**OGGETTO: Procedura di Verifica di Assoggettabilità a VIA**, ai sensi dell'art. 10 della L.R. 4/2018 e dell'art. 19 del D.lgs. 152/2006, del progetto denominato **“potenziamento dell'impianto di trattamento reflui presso lo stabilimento La Doria”**, presentato da **La Doria S.p.A.** localizzato nel comune di **Parma (PR)**

### **CHIARIMENTI**

Nel presente elaborato si riportano i chiarimenti ai dubbi emersi in data 05/11/24 per il procedimento di verifica di assoggettabilità a VIA in oggetto.

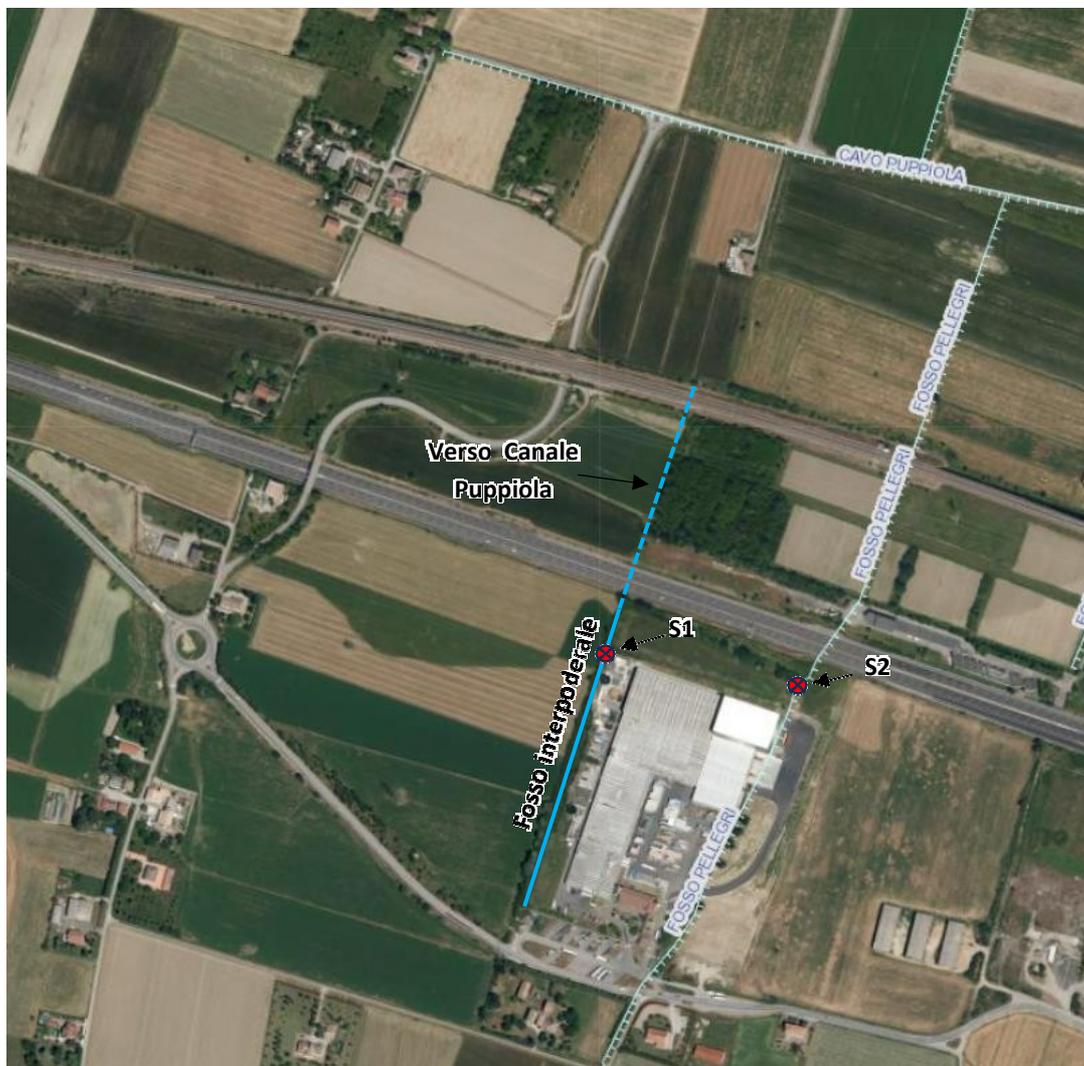
1. focus sugli scarichi dei reflui di processo, domestici e meteorici della Ditta (planimetria e descrizione) e corpi recettori, tra cui la titolarità del fosso interpodereale;
2. dichiarazione da parte della Ditta su eventuali incrementi di produzione e/o variazioni in termini quantitativi degli scarichi;
3. approfondimenti sulla funzionalità del terrapieno interessato dall'intervento;
4. approfondimento in merito agli incrementi di traffico rispetto al contesto indotti dall'intervento in progetto;
5. approfondimento degli aspetti odorigeni nelle fasi manutentive delle opere in progetto.

Come indicato nell'AIA vigente (DET-AMB-2024-195 del 15/01/2024), gli scarichi attualmente presenti e autorizzati presso l'installazione sono:

- S1 (di emergenza) costituito da reflui industriali, domestici e acque di prima pioggia che confluisce in acque superficiali in un fosso interpodereale indi nel canale Puppiola.

Tale scarico viene attivato solo in caso di emergenza poiché utilizzato solo durante eventuali limitati periodi di fermo (manutenzione, pulizia, guasti, ecc.) del sistema idraulico dello scarico S2.

- S2 refluo che si immette in acque superficiali e precisamente nel Fosso Pellegrini indi nel canale Puppiola ed è costituito da scarichi parziali quali:
  - scarico S2A, refluo costituito da acque di processo provenienti dal depuratore al quale confluiscano le acque domestiche, le acque di prima pioggia provenienti dai piazzali le acque ricche di sali, provenienti dal concentrato delle membrane ad osmosi inversa e dallo spurgo del circuito delle caldaie;
  - scarico S2B, costituito dalle acque meteoriche di seconda pioggia relative ai piazzali di superficie raccolte nella vasca di laminazione.

Nella figura seguente si riporta un'ortofoto in cui si evidenzia la posizione degli scarichi, dei fossi e canali sopraccitati.
